## MAF200 系列本體設變

**MAF200 系列三點組合**，將進行如下述變更  
很抱歉造成客戶困擾，敬請理解配合，謝謝。

MAF200 系列三點組合

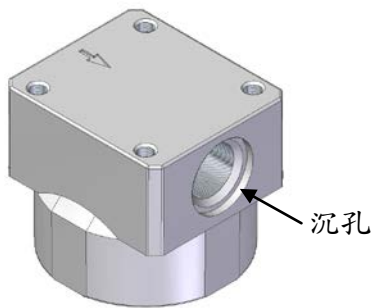
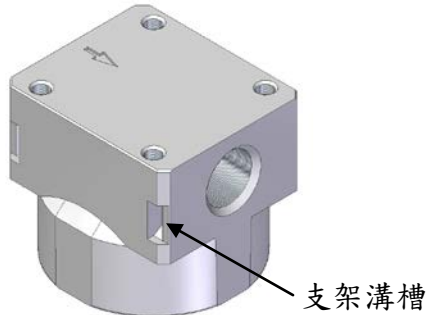
為新增 MACT200 系列，更改 MAF200 本體外部設計。

變更前	變更後
無支架溝槽、雙邊有沉孔	附支架溝槽、取消雙邊沉孔
 <p>沉孔</p>	 <p>支架溝槽</p>

不影響產品性能，採自然替換。
